КОРОНКИ ТВЕРДОСПЛАВНЫЕ  
ДЛЯ КОЛОНКОВОГО БУРЕНИЯ ПОРОД  
СРЕДНЕЙ ТВЕРДОСТИ

ГОСТ 11108—70

Изменение № 1

Черт. 7

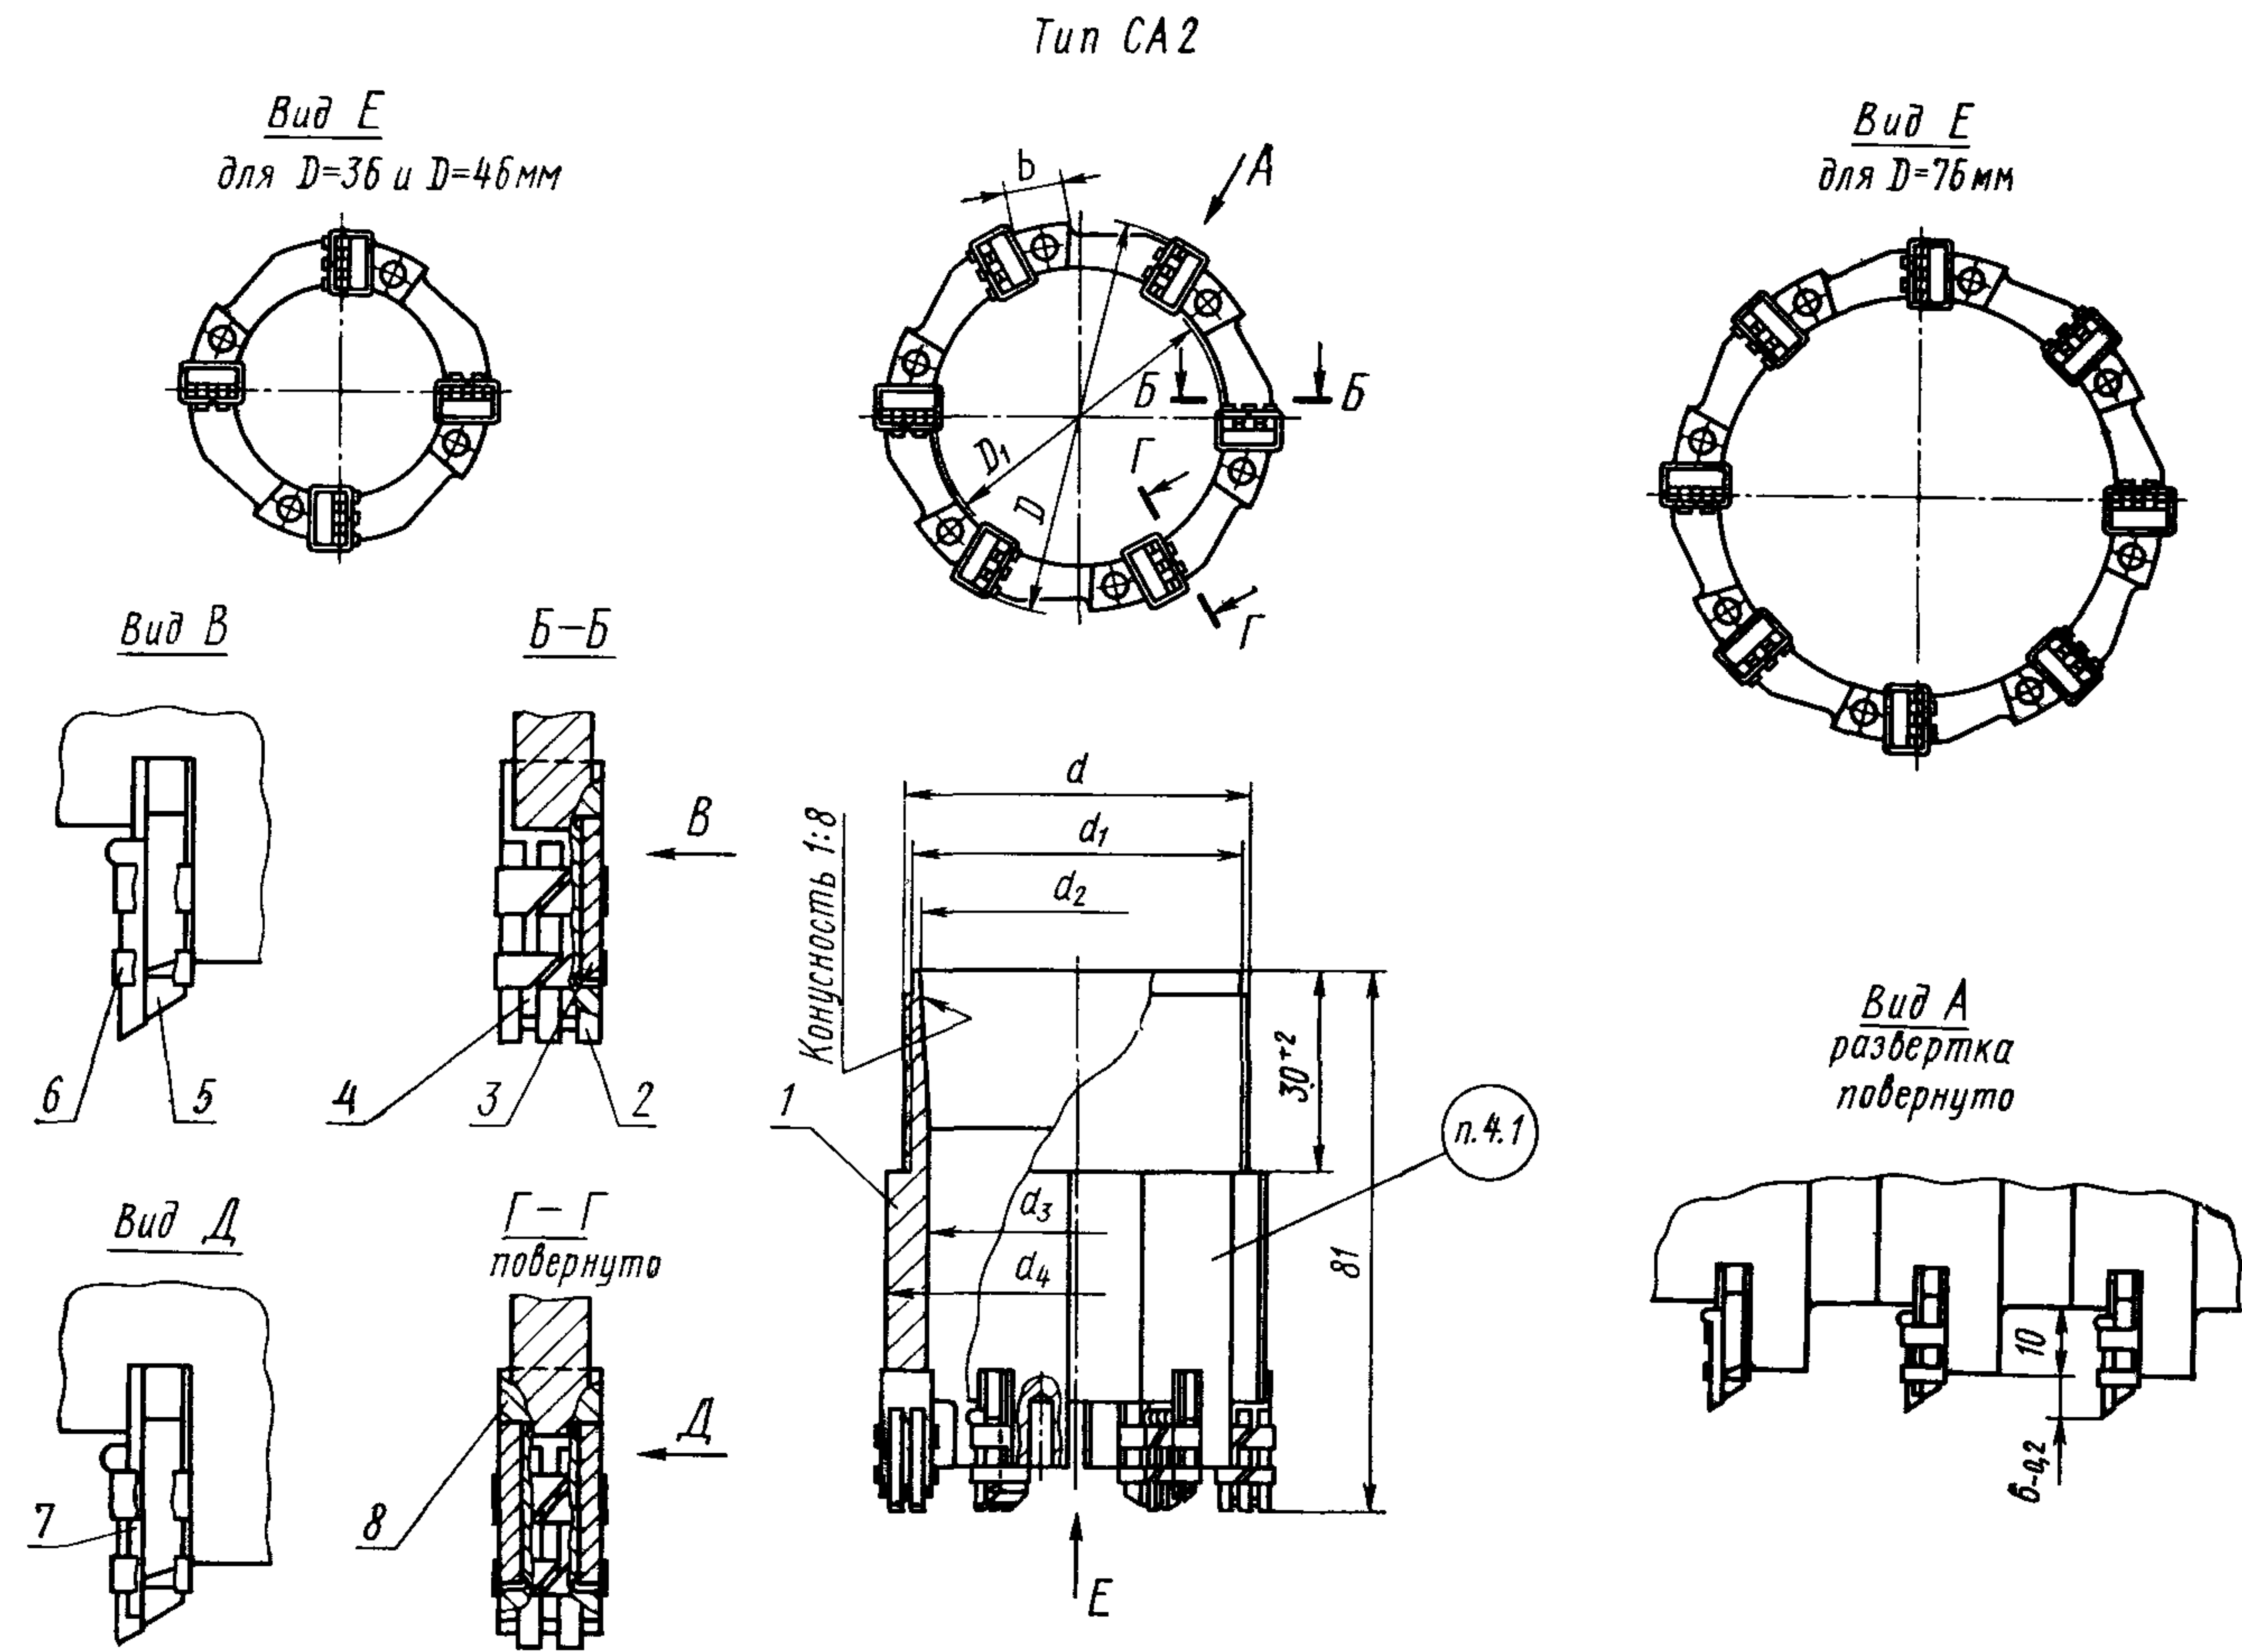
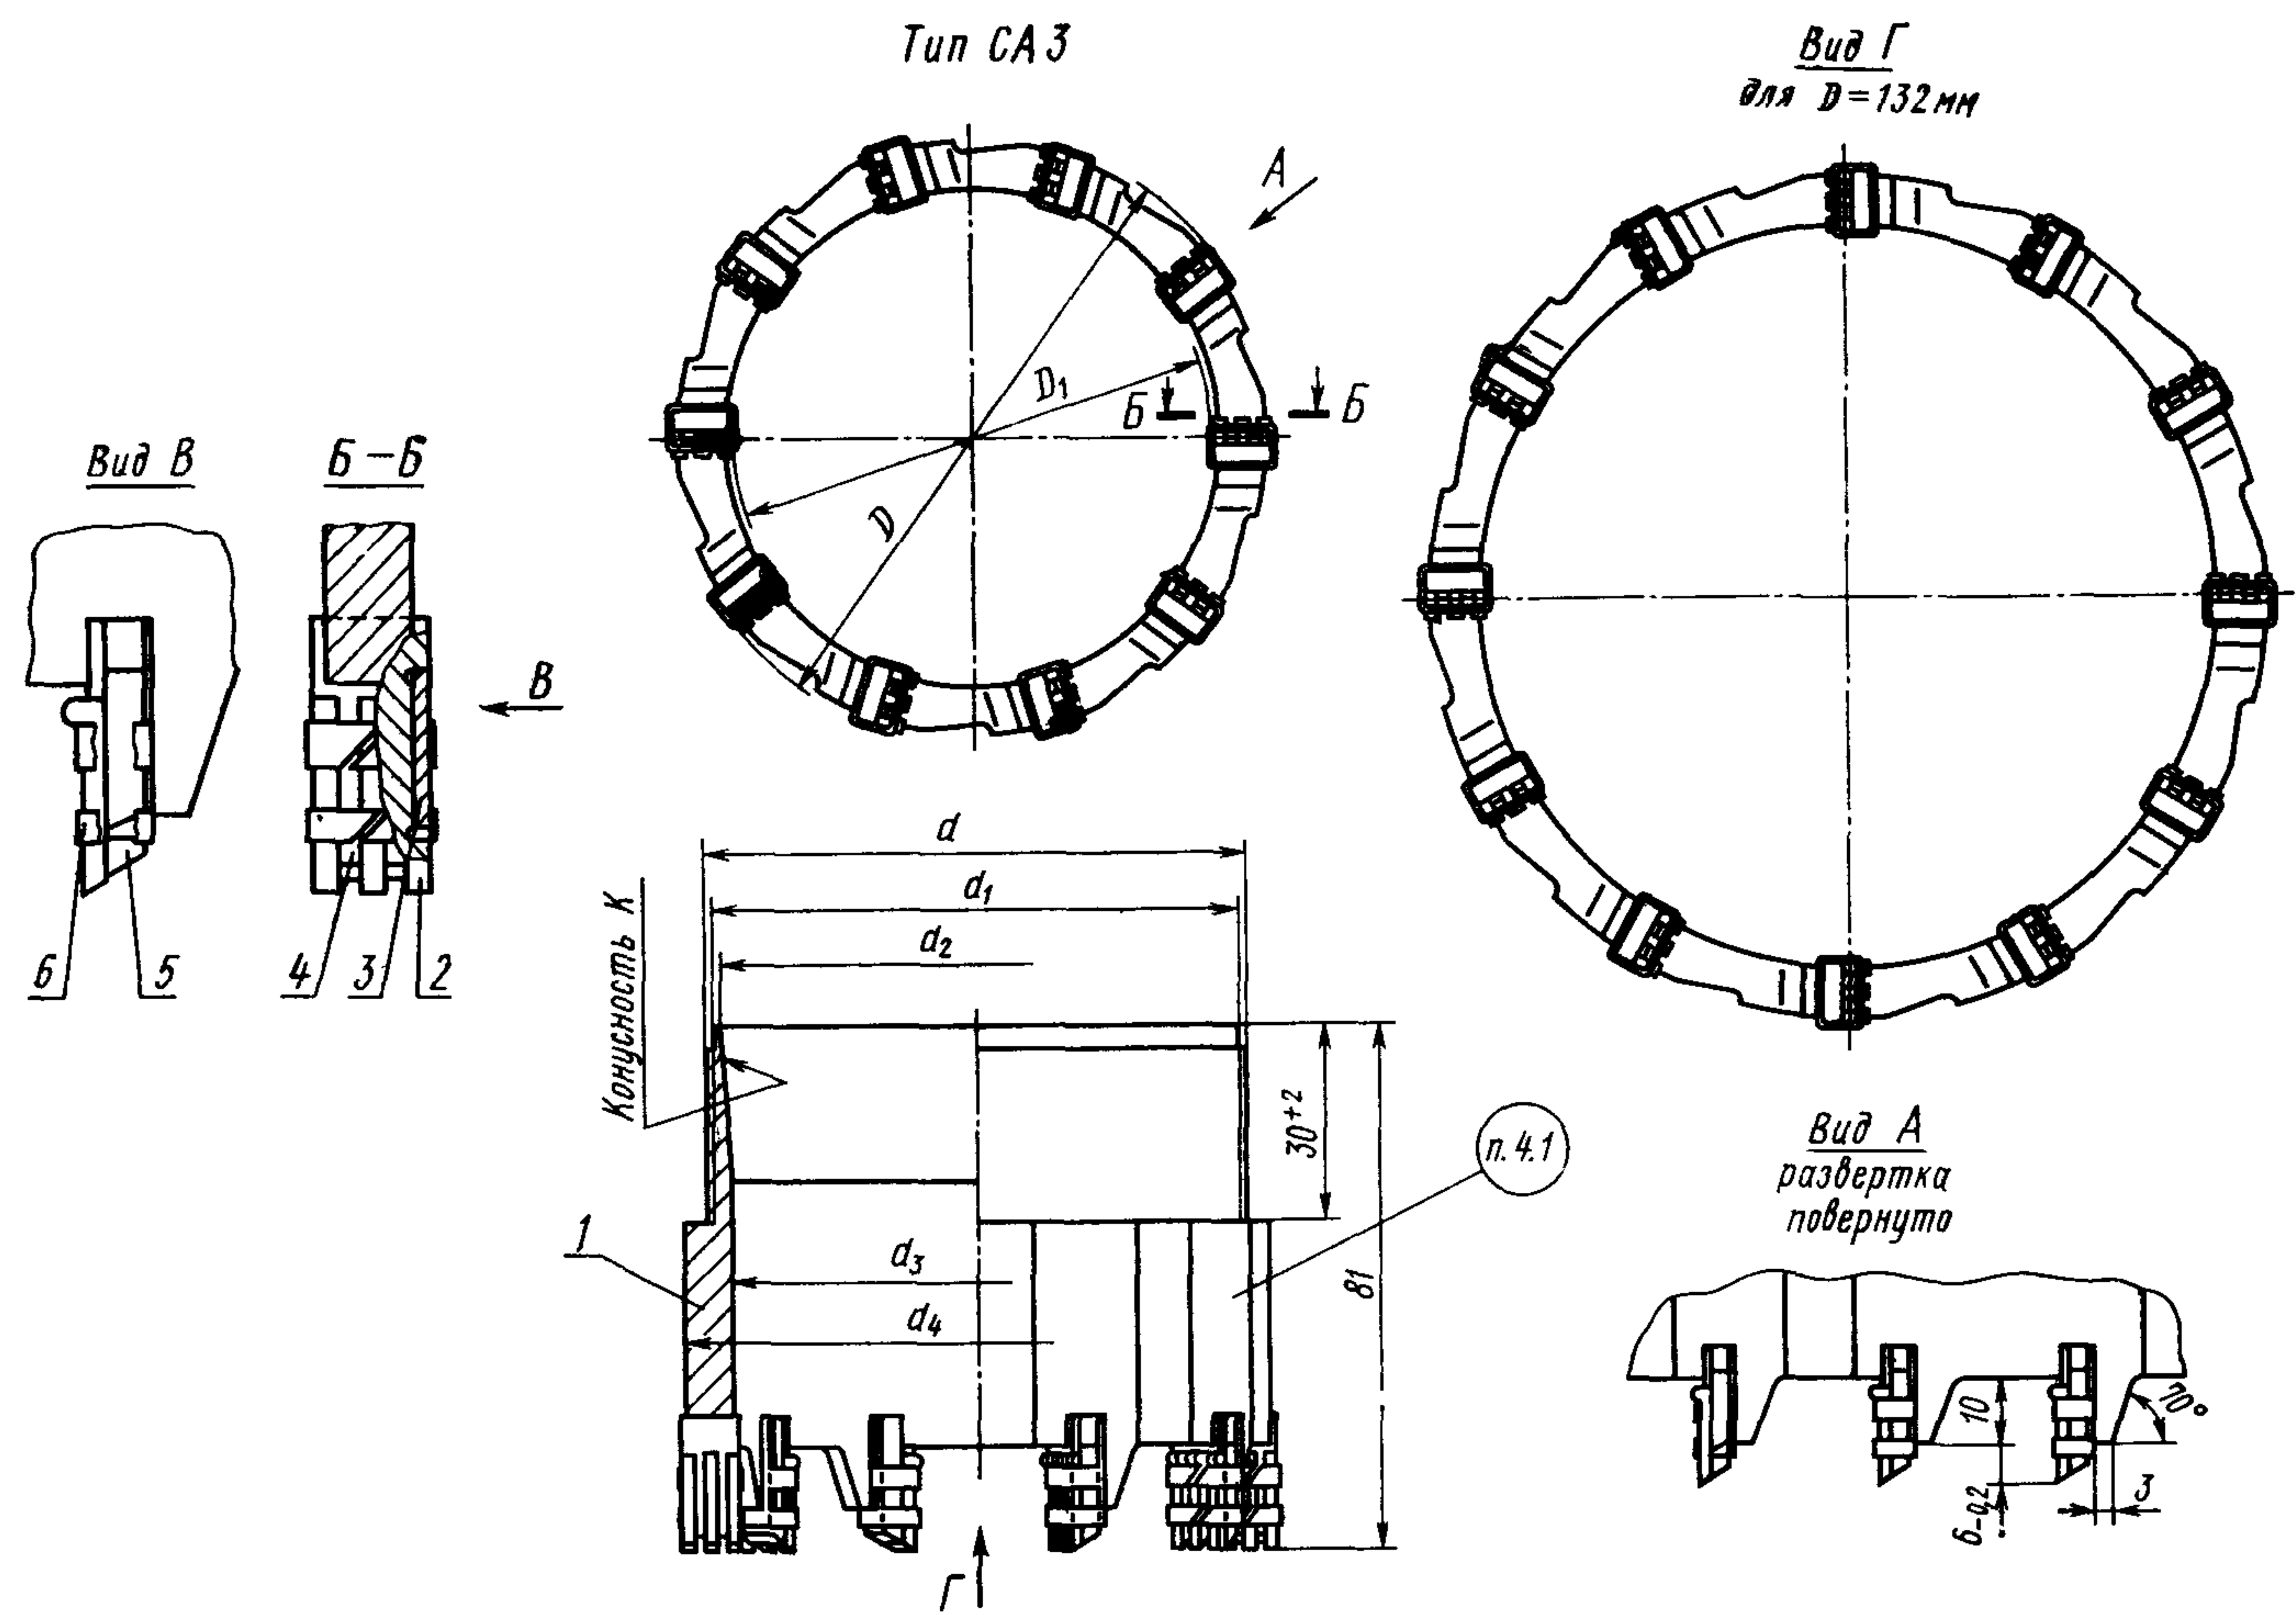
- Пункт 1.3. Чертеж 6. Вид А. Заменен размер:  
5,5<sub>-0,2</sub> на 5,5±0,5.
- Пункт 1.3. Чертежи 7 и 8. Вид А. Заменен размер:  
6<sub>-0,2</sub> на 6±0,5.

Черт. 9

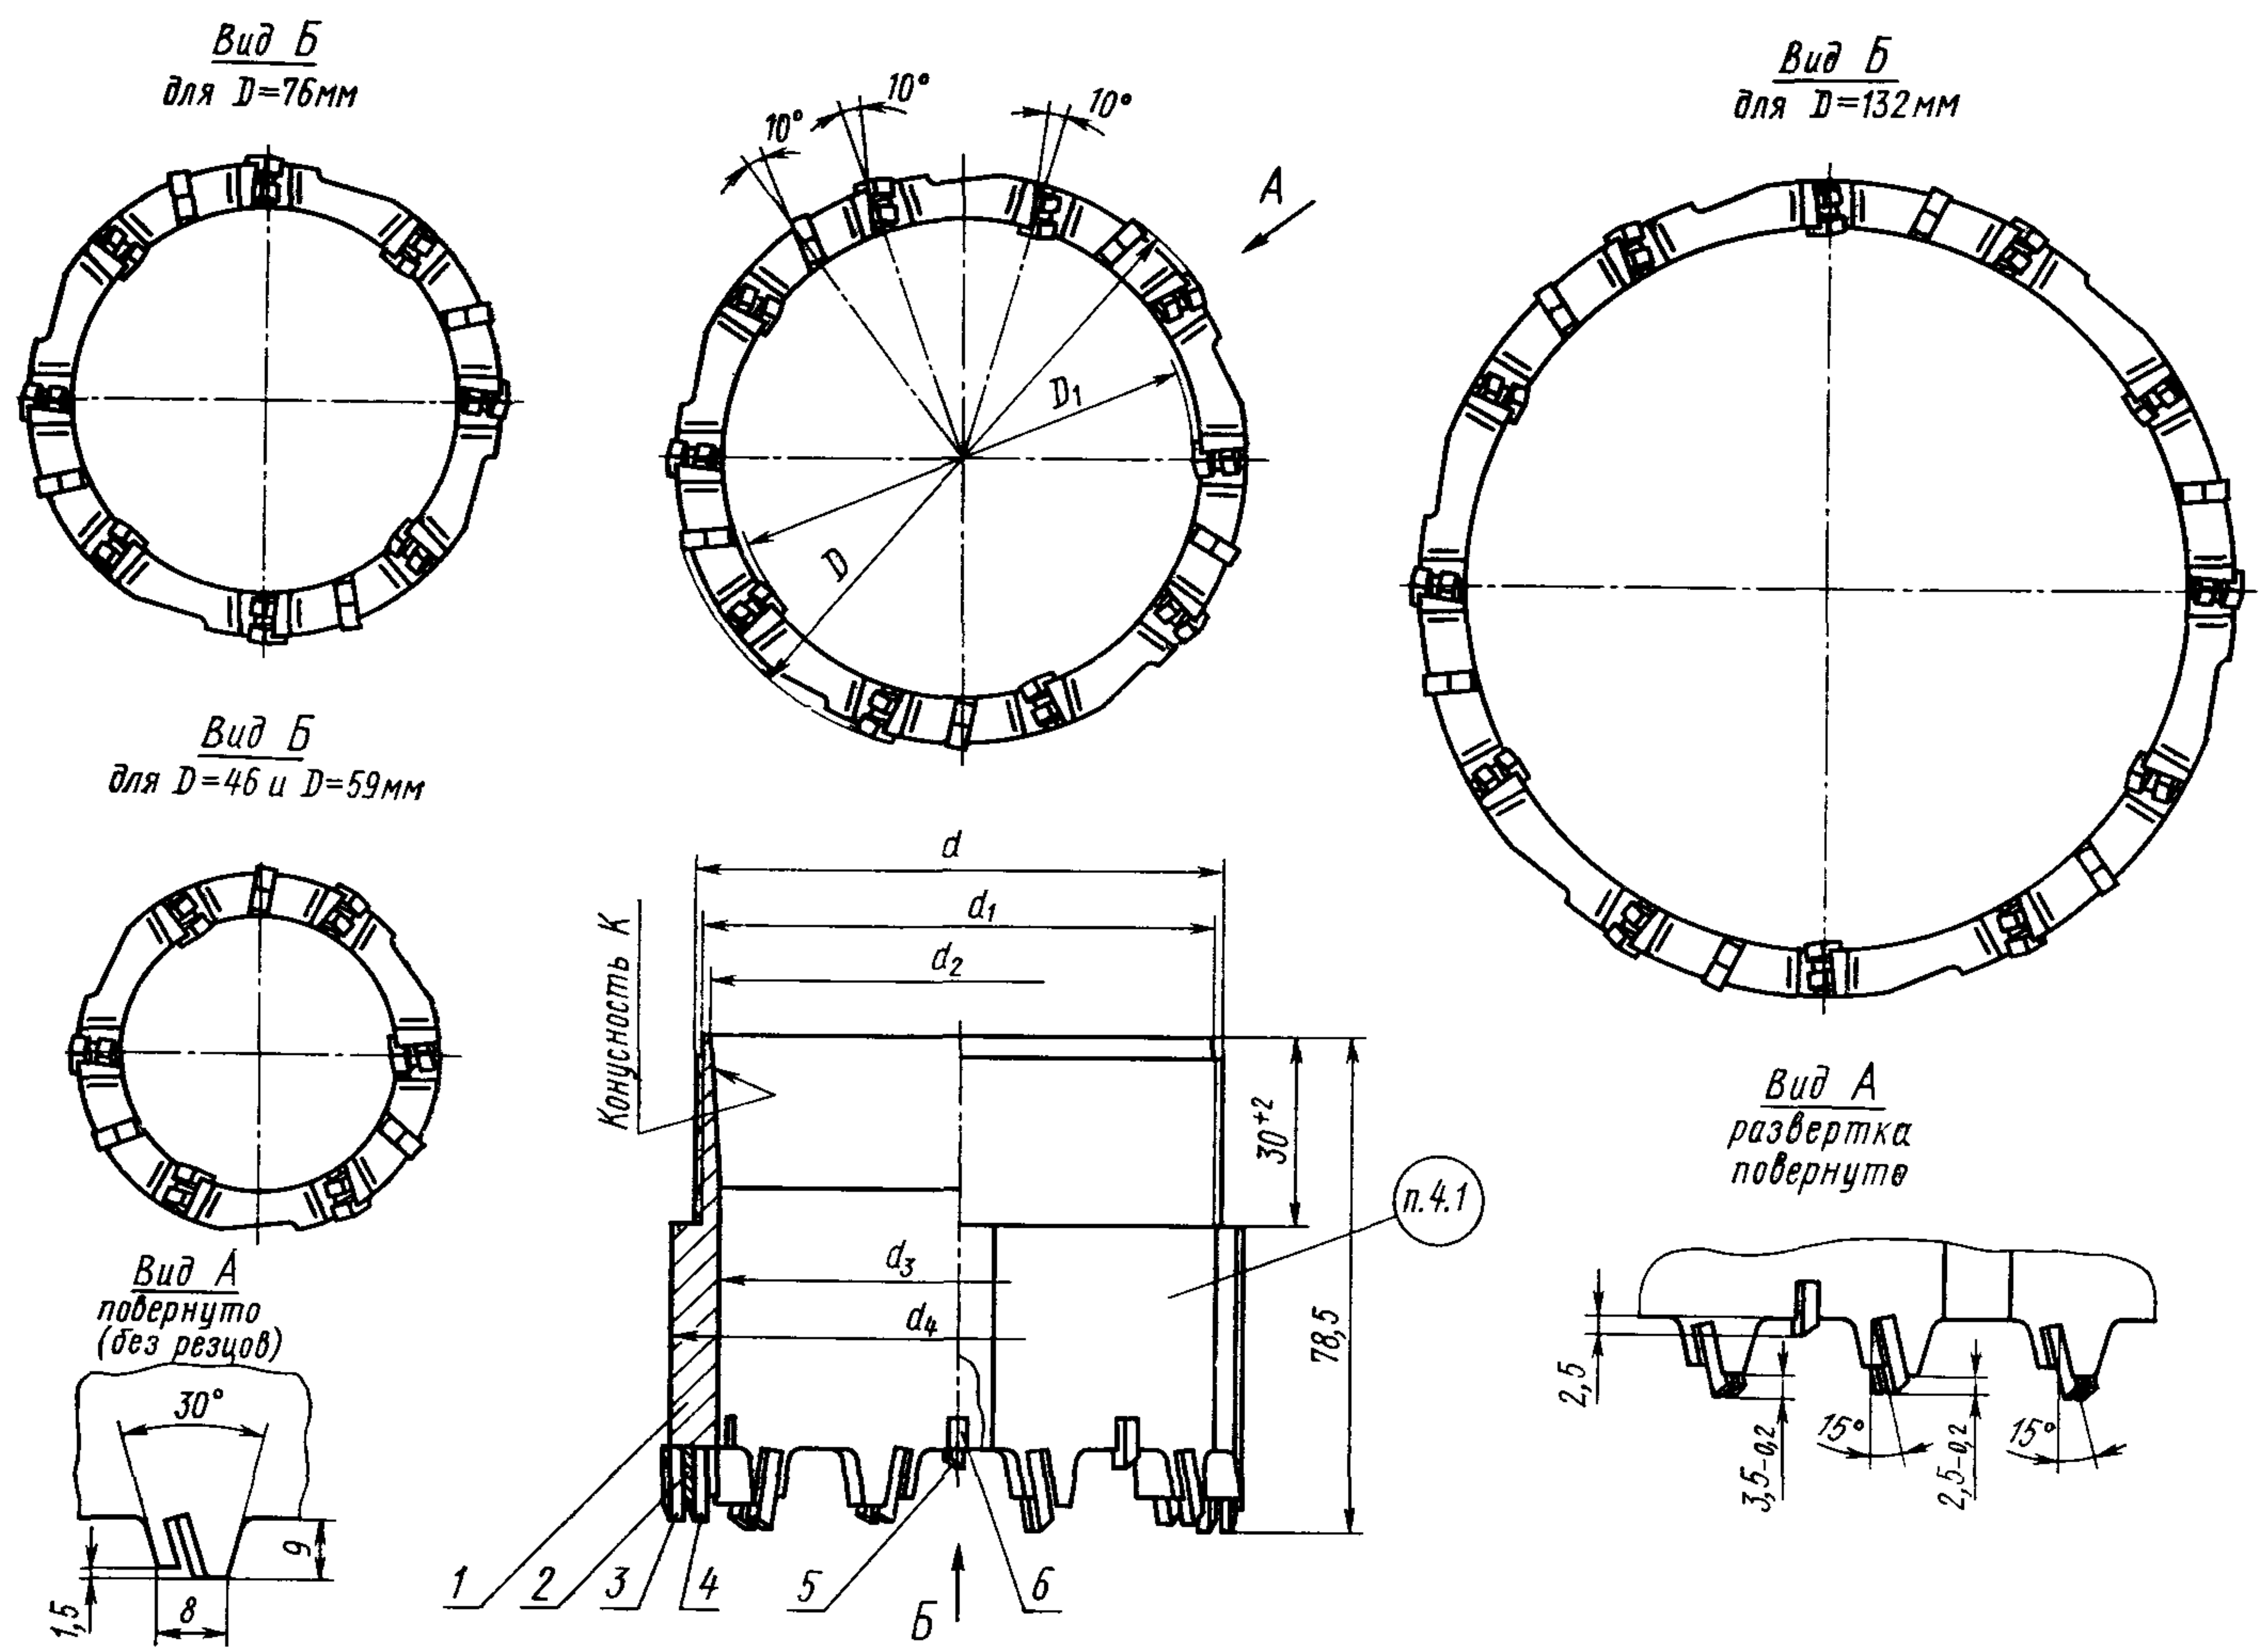
- Пункт 1.3. Чертеж 9. Вид А. Заменены размеры:  
2,5<sub>-0,2</sub> на 2,5<sub>-0,7</sub>  
3,5<sub>-0,2</sub> на 3,5<sub>-0,7</sub>.
- Пункт 1.3. Чертеж 9. Вид А повернуто (без резцов). Заменен размер:  
8 на 8<sup>+2,0</sup>.

Чертежи 2—4, 9. Вид А. Заменить размеры:  $2,5_{-0,5}$  на  $2,5 \pm 0,3$ ;  $4_{-0,5}$  на  $4 \pm 0,3$ ;  $3,5_{-0,5}$  на  $3,5 \pm 0,3$ ;  $1,5_{-0,5}$  на  $1,5 \pm 0,3$ ;  $2,0_{-0,5}$  на  $2,0 \pm 0,3$ ;  $2,5_{-0,5}$  на  $2,5 \pm 0,3$ ;  $2,5_{-0,7}$  на  $2,5 \pm 0,35$ ;  $3,5_{-0,7}$  на  $3,5 \pm 0,35$ .
